FB 64 Stadtplanung und Vermessung
FD 64.3 Stadtplanung und Stadtentwicklung
Team 64.32 Team Rechtsetzung
Frau Rohde

**Stellungnahme zum Entwurf des Bebauungsplans Nr. 255-3.1
„Berliner Chaussee / Friedrich-Ebert-Straße“
Beteiligung der Behörden und sonstigen Träger öffentlicher Belange und Auslegung**

GA1004

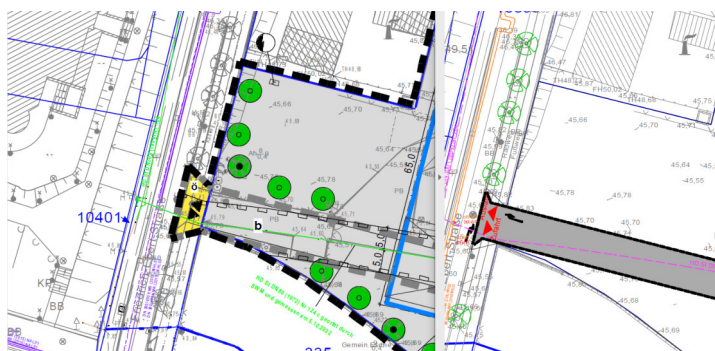
1. Es ist nicht erkennbar, ob durch die Aufweitung der Zufahrt/Ausfahrt die vorhandenen Alleebläume geschädigt werden oder sogar gefällt werden müssen. Der in der **GA1004 Friedrich-Ebert-Straße/SBG** befindliche Alleebaum **S23914** kann nur mit einer Ausnahmegewilligung der UNB gefällt werden. Dieser muss innerhalb der geschützten Allee ausgeglichen werden. Eine Großbaumumpflanzung mit 3-jähriger Vorbereitungszeit garantiert nicht den Anwuchs am neuen Standort. Ausgleichsbäume müssen eine Mindestqualität von 20-25 cm Stammumfang, 4xv., Alleebaumqualität besitzen. Das Auffinden von geeigneten Ersatzstandorten im Bereich der Allee muss innerhalb des B-Planverfahrens zeitnah durch den Eingriffsverursacher in Absprache mit der UNB, den Leitungsträgern und dem EB SFM erfolgen, um im Herbst Ersatzpflanzungen vornehmen zu können. **Grundsätzlich sollten Fällungen jedoch vermieden werden.**

2. An die Zufahrt angrenzende Alleebäume sind einschließlich ihrer Baumscheiben mit Bauzäunen im Wurzelbereich (Kronenbereich plus 1,50 m) zu schützen. Dies muss als Vermeidungs-Maßnahme in der Begründung genannt werden (und nicht erst in der Ausführungsplanung). Diese Schutzmaßnahmen dürfen nicht Sichtdreiecken geopfert werden.

GA1473

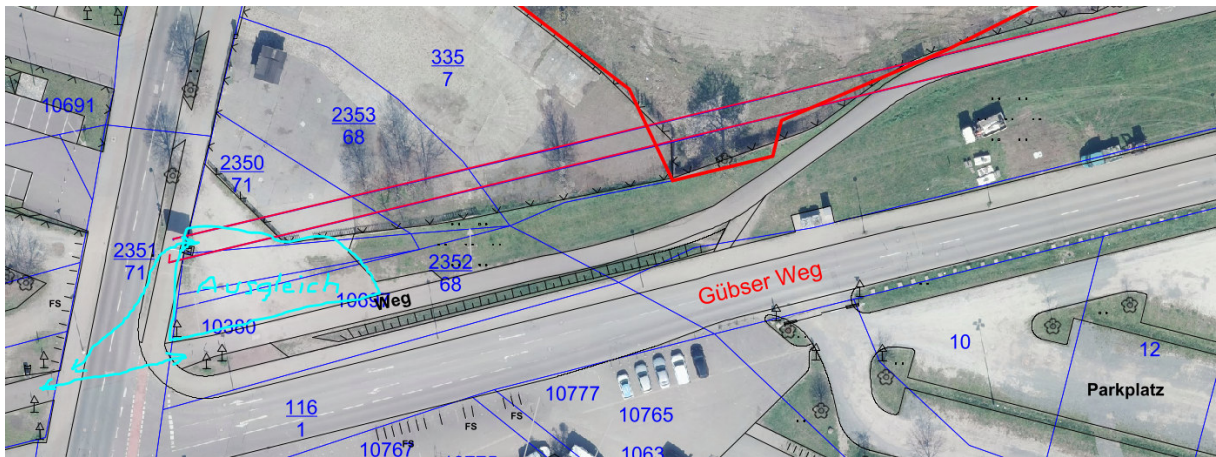
3. Im Vorentwurf war eine südliche Zufahrt über die Ausgleichsfläche nicht Bestandteil des Verfahrens und konnte daher bisher nicht abgelehnt werden, da die querende Wegeverbindung zwischen den Alleebäumen zu Gefährdungen des Radverkehrs führt. Das gesamte Flurstück 11/13 befindet sich als Ausgleichsfläche für den Radwegebau „Kanonenbahn“ in der Baulast des TBA (nicht nur der Radweg und die Zufahrt am Gübser Weg). Daher ist der Wechsel von privat und öffentlicher Straße/Radweg in der südlichen Zufahrt (bisher Teil der Ausgleichsfläche) nicht nachvollziehbar. Die Querung des wichtigen Radweges durch eine Zufahrt kann zu Verkehrsfährdungen führen.

4. Falls es zu dieser privaten Zufahrt kommt, müssen 2 vorhandene große Laubbäume gefällt werden oder sie befindet sich im Kronenbereich eines Alleebaumes der Kanonenbahn-Allee. Für die wegfallende Ausgleichsfläche der Kanonenbahn muss eine Ausgleichsfläche gefunden werden.

5. Der EB SFM kann keine Fläche für Kompensationsmaßnahmen zur Verfügung stellen. Auch die angrenzenden öffentlichen Sukzessions- und/oder Wiesenflächen **eignen sich nicht** für zusätzliche Aufwertungspflanzungen für fehlende Ausgleichsflächen innerhalb des B-Planes, da sie weiterhin offene, sonnenbeschienene Flächen ohne Verschattung bleiben müssen.

6. In der Flächenbilanz sind 192 m² öffentliche Grünfläche angegeben. Anstelle der öffentlichen Grünfläche sollte hier der Fuß-/Radweg in gelb-weiß als Verkehrsfläche dargestellt werden. Die verbleibenden 97 m² Grünfläche mit zu erhaltendem Baum sind Straßenbegleitgrün in der Baulast des Tiefbauamtes (Darstellung ebenfalls gelb-weiß).

7. Der Radweg „Kanonanbahn“ ist auch um eine wichtige Zuwegung zu Veranstaltungen in den Arenen. Vorhandene Sukzessions- und Wiesenflächen der GA 1473 dürfen durch Fußgänger- und Radfahrerverkehr und zusätzliche Zufahrten nicht gefährdet werden, wie es mit neu eingeplanter Gastronomie im Geltungsbereich sehr wahrscheinlich kommen würde. Uns stehen hierzu keine finanziellen Möglichkeiten zur Verfügung. Dies muss mit dem B-Plan geregelt werden.

8. Die Umverlegung der Radwegtrasse wird bzgl. der sich anschließenden Ausgleichsflächen abgelehnt:
 - Die mit „a“ bezeichnete Trasse bei den „Mit Geh-, Fahr- und Leitungsrechten zu belastende Flächen“ befindet sich vermutlich innerhalb des Kronenbereiches des zu erhaltenden Grenzbaumes 9 und könnte diesen durch die Umbaumaßnahmen im Wurzelbereich schädigen.

- es wird nicht geklärt, was mit der Restfläche und altem Radweg geschieht,
 - auf den Flurstücken entsteht eine Ausgleichspflanzung für die Baumaßnahme „Brücke und Baustelleneinrichtungsfläche Lüttgen-Salbke“. Diese Ausgleichsfläche wird dann durch den Radweg geschnitten.

- Es ist keine direkte Anbindung der Kanonenbahn auf der gegenüber liegenden Straßenseite westlich der Friedrich-Ebert-Straße mehr möglich (sondern verschoben).

9. Bei einer Grundwasserabsenkung während der Bauphase sind Schutzmaßnahmen an den umgebenden städtischen Bäumen (Bewässerung) zu tätigen.
10. Die Bäume 11 und 12 sind seit mindestens 2008 als Grenzbäume vorhanden. Die mit „b“ bezeichnete Trasse bei den „Mit Geh-, Fahr- und Leitungsrechten zu belastende Flächen“ (Gastrassenschuttkorridor) beinhaltet dann diese beiden Bäume. Ist dies korrekt? Ist die Leitung nicht weiter südlich? Im kleinen Lageplan sind sie dargestellt als Erhalt.

11. Ein nördlich von 11 und 12 befindlicher Grenz-Baum (ca. seit 2003 vorhanden) hat keine Nummer, soll aber erhalten bleiben (Grün dargestellt).?
12. Unter der Darstellung der B-Plangrenze befindet sich auf der Ostseite eine Baumreihe, die evtl. als Ausgleichspflanzung/Parkplatzbegrünung des Baumarktes ca. 1994 – 1999 anzupflanzen war und auf Dauer zu erhalten ist. Dieser Erhalt wird in der Stellplatz-/Ausgleichsbaumfestsetzung in diesem B-Plan nicht berücksichtigt.
Im Baumbestandsplan sind sie als Erhaltungsbäume festgesetzt. Durch die dargestellten Stellplätze und Ausgleichsparkplatzbäume kann es zur Schädigung der zu erhaltenden Baumreihe kommen, die durch den Eingriffsverursacher ausgeglichen werden muss.
